1～4号機滞留水移送装置の追設に伴う 実施計画の変更について

2019年10月23日

東京電力ホールディングス株式会社

3. 実施計画の変更概要

2. 系統概要

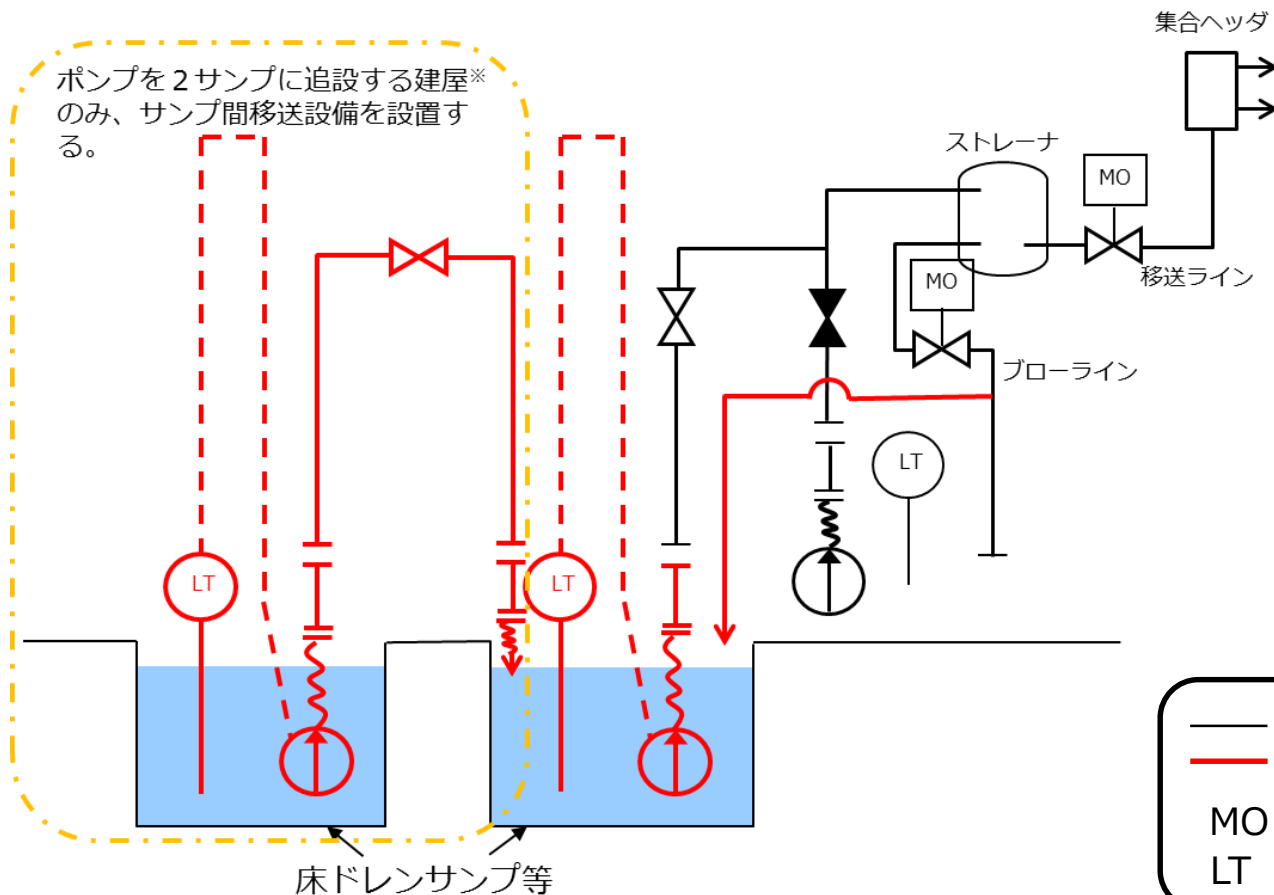
- 追設する配管は、既設のストレナユニットまたは、ポンプ出口弁スキッドの予備座に接続することで、既設設備を可能な限り流用する。
- ポンプを2サンプに追設する建屋については、1つのサンプに集約し、移送する。

※今回の申請範囲でポンプを2サンプに追設する建屋
2Rw/B
3T/B
3Rw/B
4R/B
4Rw/B

サンプ1か所につきポンプ2台を設置

1号機水位計設置位置図

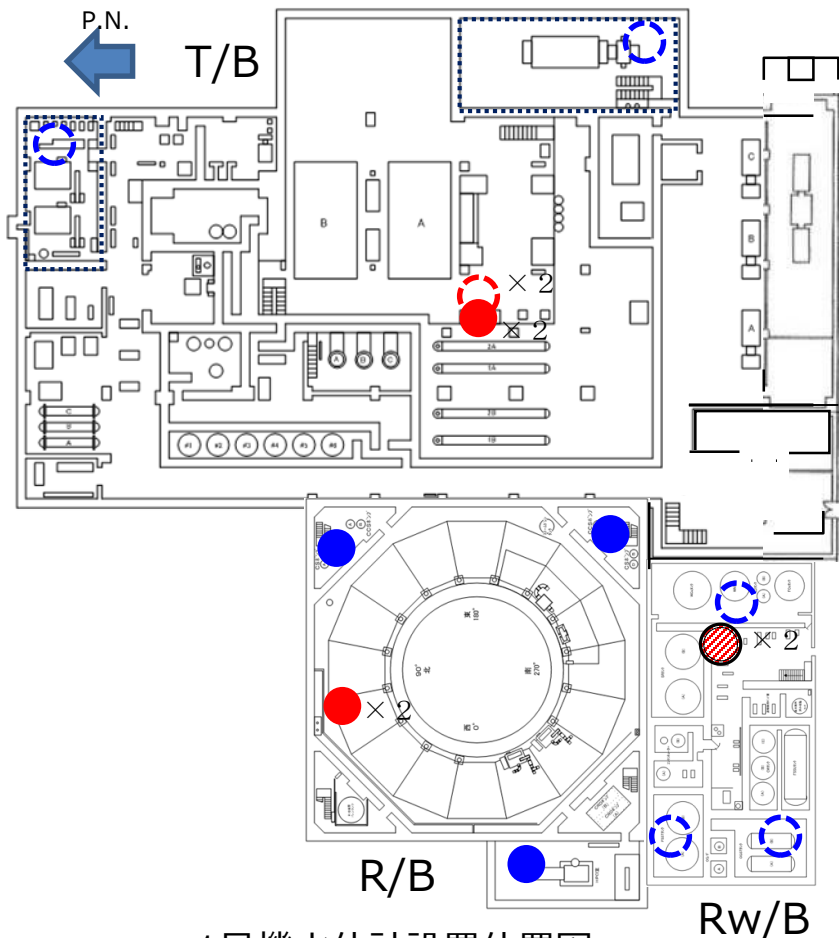
- サンプ1か所につき、制御用水位計を2台設置する。
- 運用停止としている露出水位計，排水完了エリアの水位計について実施計画から削除する。

※削除後は露出水位計は他の連通箇所の水位計，排水完了エリアの水位計は手測りにて確認。

排水完了エリア水位計 (設置箇所)
1	T/B 所内ボイラ室
2	T/B D/G(B)室

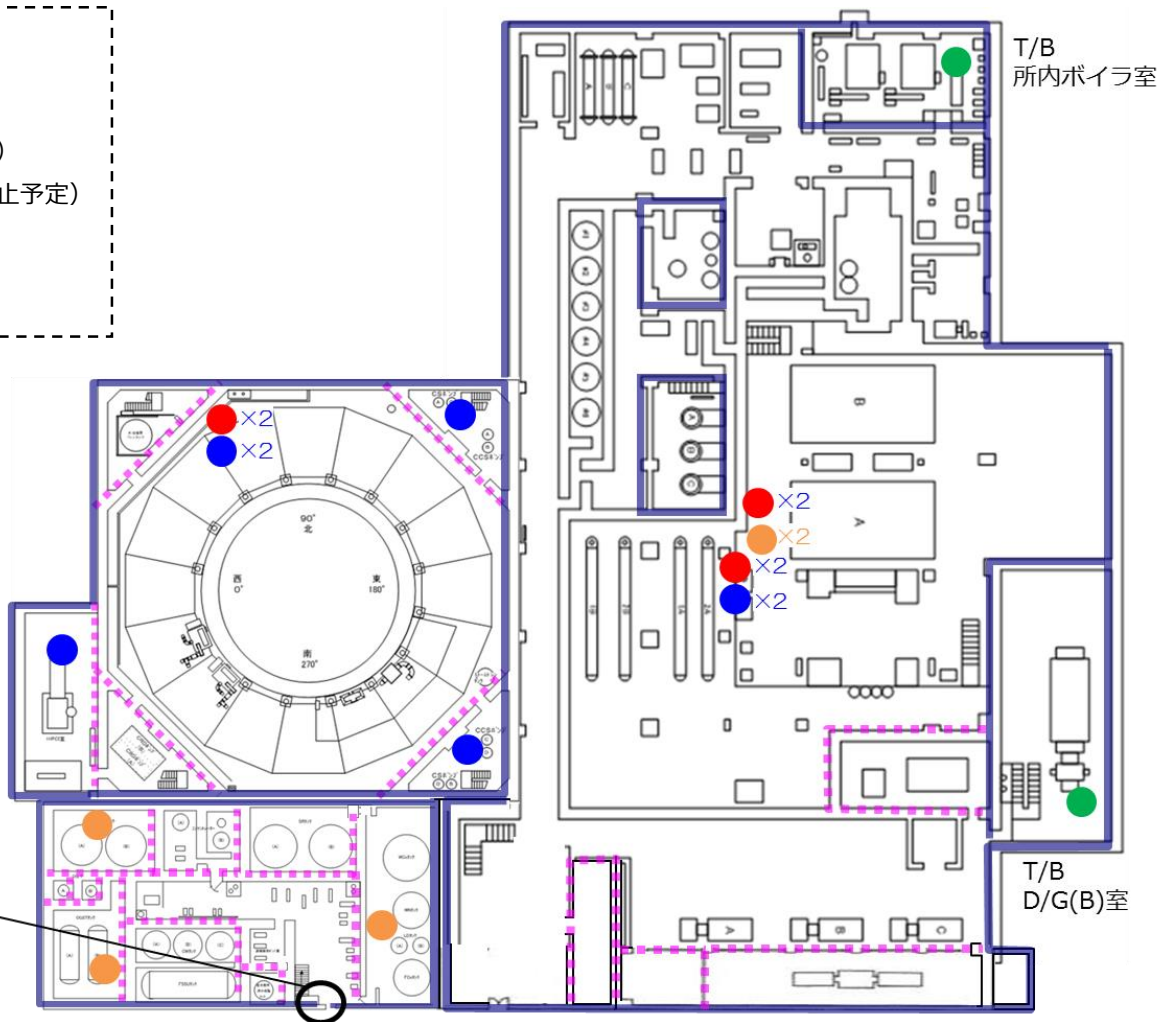
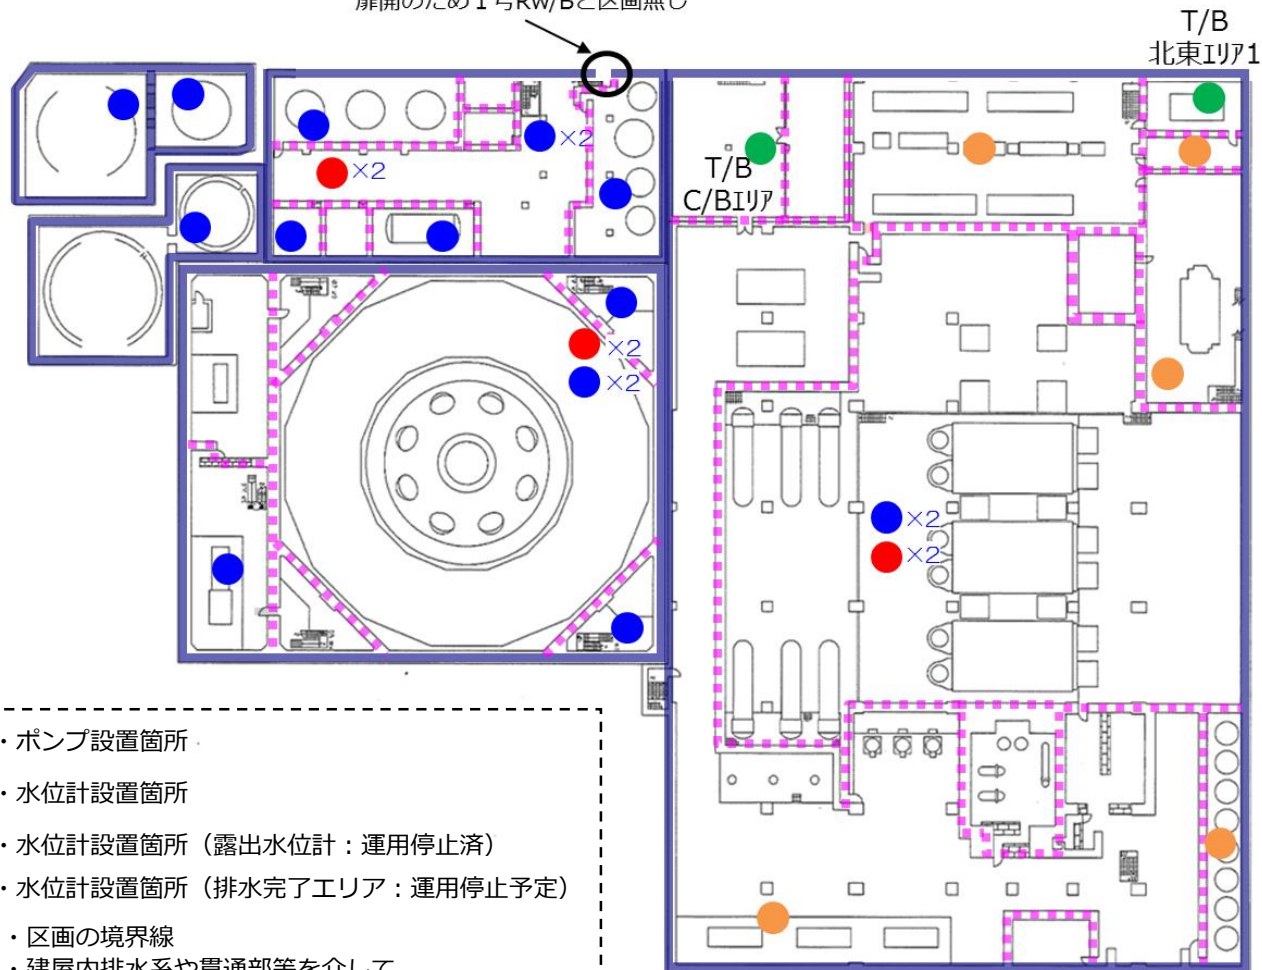
- 当該エリア水位計の運用停止について、実施計画における関連箇所は下記の通り。
 - 運用停止水位計（当該水位計と露出水位計）は、他の変更申請に併せ、第Ⅱ章2.6添付資料－1の水位計設置位置図（図3～6）、ならびに第Ⅲ章3.1.7.1中の図－2から、削除することを検討中。
